## KIT COMPLETO ALBERI A CAMME ASSEMBLATO

### MODIFICA COMPLETA

### KA A-001AJM

### MOTORI PSA 1.5 BLUE HDI (DV5R)

## NOTE TECNICHE

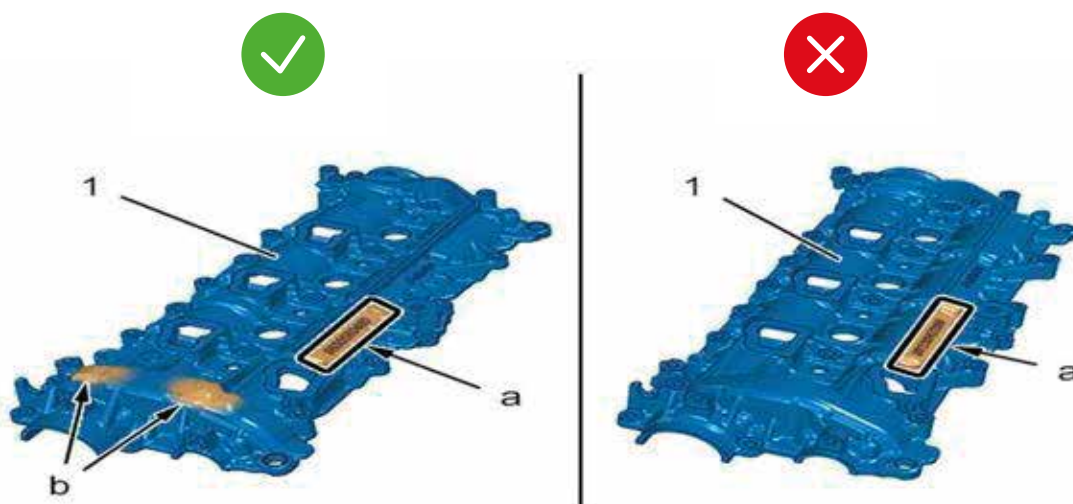
consapevoli del problema, i tecnici di PSA hanno fatto una sostanziale modifica da gennaio 2023 con l'adozione di una catena da 8 mm anziché da 7 mm, con nuovi alberi a camme, kit catena e nuovo carter.

Per riconoscere il vecchio dal nuovo, basta guardare sul carter (1) di copertura della catena: la versione aggiornata ha due piccole perturbazioni (b) evidenziate nel disegno indicato e cambia anche il numero di riferimento sul carter, che per il nuovo è: **9830580480**.

Quindi, per i motori non modificati, se non viene effettuata la modifica con la versione con catena da 8 mm, conviene usare olio (5W30) che sostituisce quello inizialmente usato (0W30), perché protegge meglio gli ingranaggi della catena a motore freddo. La catena di distribuzione a bagno d'olio che collega gli alberi della distribuzione può usurarsi precocemente, diventando prima rumorosa per l'eccessivo gioco e successivamente anche rompersi o impedire l'avviamento del motore.
